UPUTA:

Kod spojki sa čvrstom vezom odvajča poboljšani su prsten odvajča kao i opruga. Time su sprječena oštećenja pri transportu kao i grješke u rukovanju.

Kataloški brojevi vjezani za ovo poboljšanje su: 3483 kao i 3488

Sl. 2: Šest žljebova

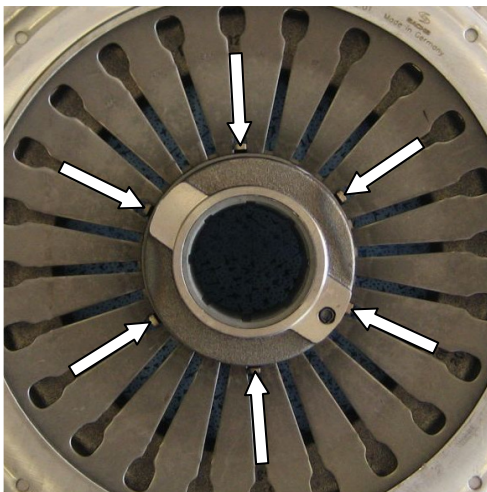
Na slici 2 se vidi 6 žljebova čvrste veze, prethodne konstrukcije su imale zapravo 4 žljeba.

Kod SACHS – konstrukcija se može ugraditi stara potisna ploča sa novom vezom odvajča.
